改善箇所説明図

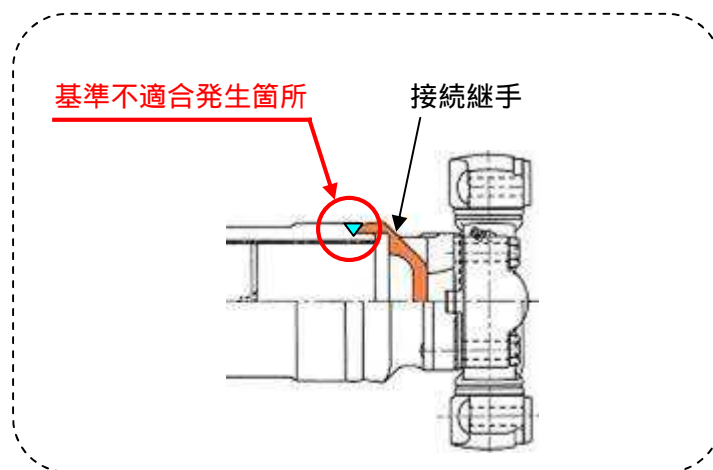
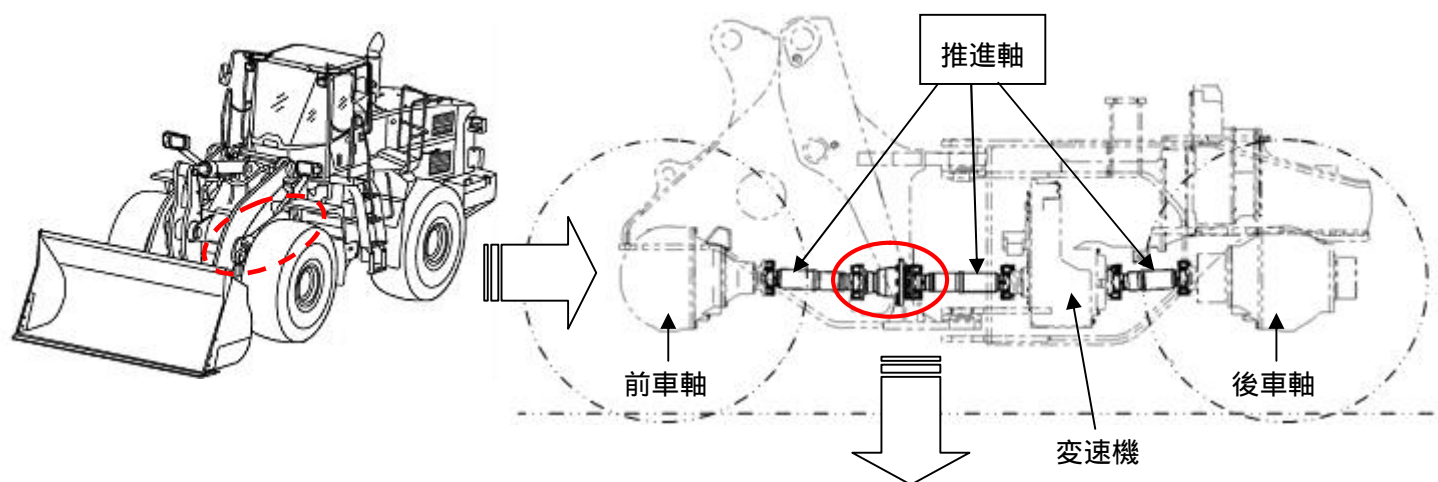
動力伝達装置の前車軸用推進軸において、接継手の強度が不足しているため、当該継手の溶接部に亀裂が生じるものがあり、そのままの状態で使用を続けると、最悪の場合、前車軸用推進軸が折損するおそれがある。

改善措置の内容：全車両、推進軸一式を対策品と交換する。

識別：推進軸の外観形状で識別する。
